**Piano Urbanistico Generale del Comune di Mesola, adottato, ai sensi dell'art. 46 della L.R.
24/2017, con Deliberazione di Consiglio Comunale n. 36 del 29/07/2022.**

PARERE MOTIVATO ai sensi dell'art. 46 della L.R. 24/2017.

Definizione del perimetro del territorio urbanizzato – verifica di coerenza rispetto alle casistiche definite all'art. 32, co. 2, della L.R. 24/2017.

ARIANO FERRARESE

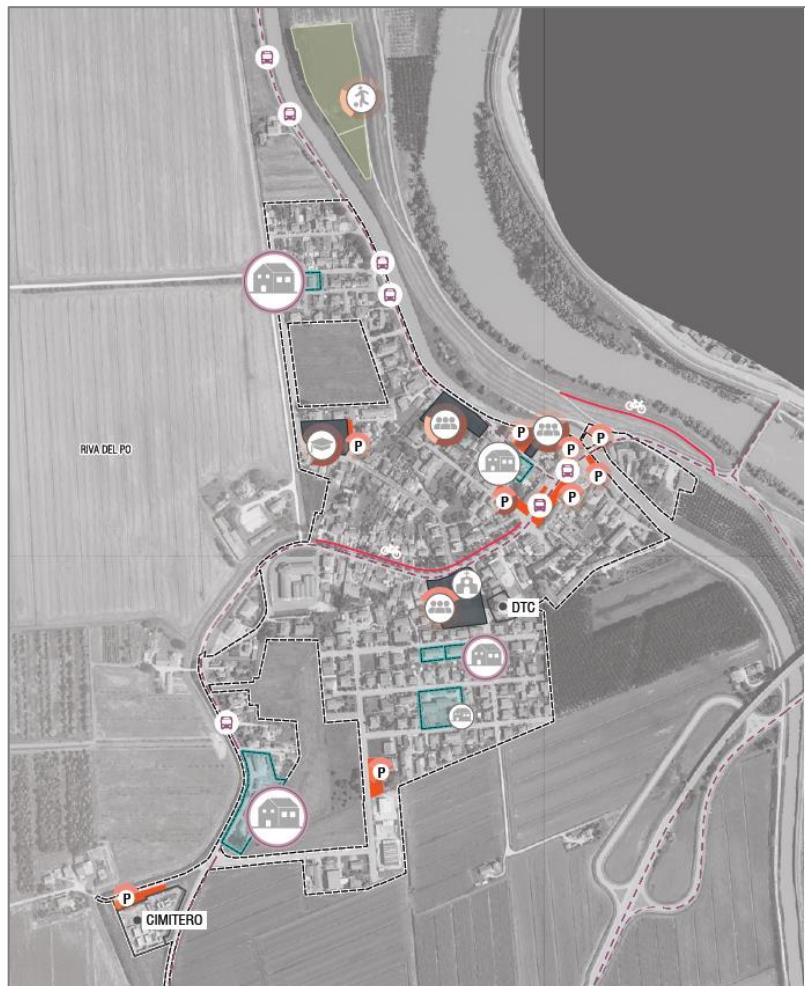
Si condivide di stralciare le seguenti aree, che non presentano caratteri urbani:

- il cimitero ed il relativo parcheggio (N.1);
- i tratti di viabilità limitrofi al territorio rurale.

Inoltre, verificato che il nucleo di Randola non risulta censito nell'Allegato 1 al Quadro conoscitivo *"Schede di analisi diagnostica delle dotazioni territoriali"* per assenza di attrezzature e spazi a servizio della comunità, si condivide di stralciare il nucleo rurale dal perimetro del territorio urbanizzato, in quanto si ritiene che non presenti un'adeguata connotazione urbana (N. 2).

ITALBA

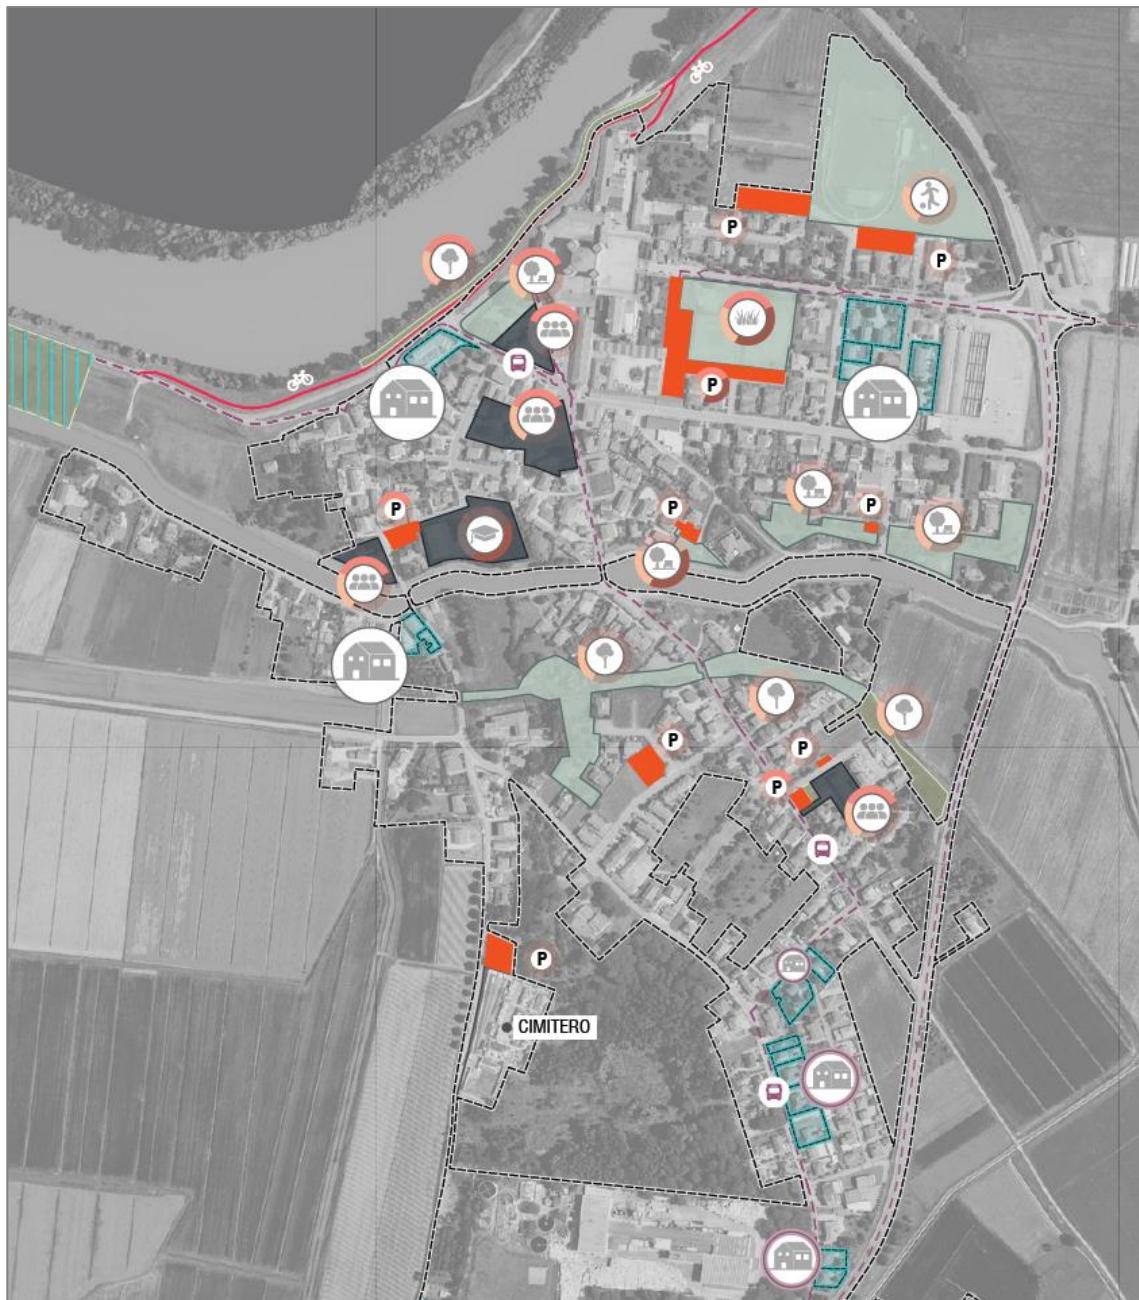
La frazione si estende parte in Comune di Mesola e parte in Comune di Codigoro; l'Allegato 1 al Quadro conoscitivo *"Schede di analisi diagnostica delle dotazioni territoriali"* evidenzia la presenza di dotazioni pubbliche minime (un edificio ERP ed un luogo di culto), risultando assenti aree verdi attrezzate, parcheggi e piste ciclabili. Non essendo rilevate dotazioni pubbliche fruibili nemmeno nella porzione ricadente in Comune di Codigoro, si invita a stralciare il nucleo dal perimetro del territorio urbanizzato, non presentando un'adeguata connotazione urbana.

Si dà atto che nella seduta conclusiva di CUAV il Comune ha dichiarato che non intende accogliere le richieste avanzate.

RIBALDESA

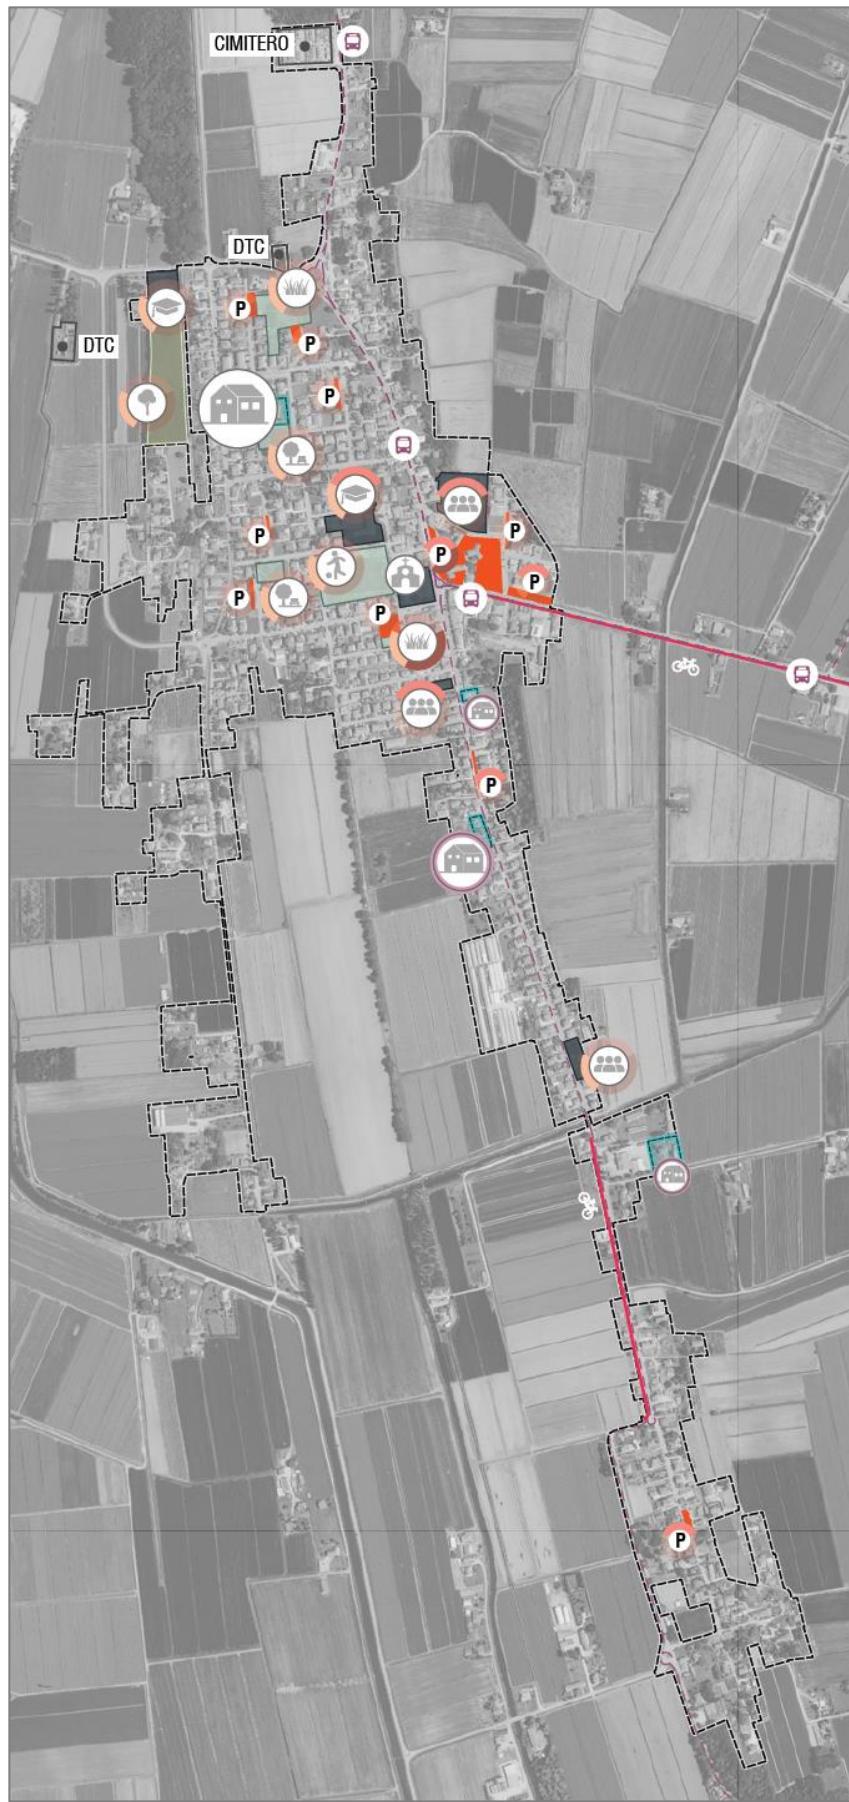
Preso atto che il nucleo di Ribaldesa non risulta censito nell'Allegato 1 al Quadro conoscitivo *"Schede di analisi diagnostica delle dotazioni territoriali"* per assenza di attrezzature e spazi a servizio della comunità, nella seduta conclusiva di CUAV si è condiviso di stralciare il nucleo rurale dal perimetro del territorio urbanizzato, in quanto si ritiene che non presenti un'adeguata connotazione urbana (N. 9).
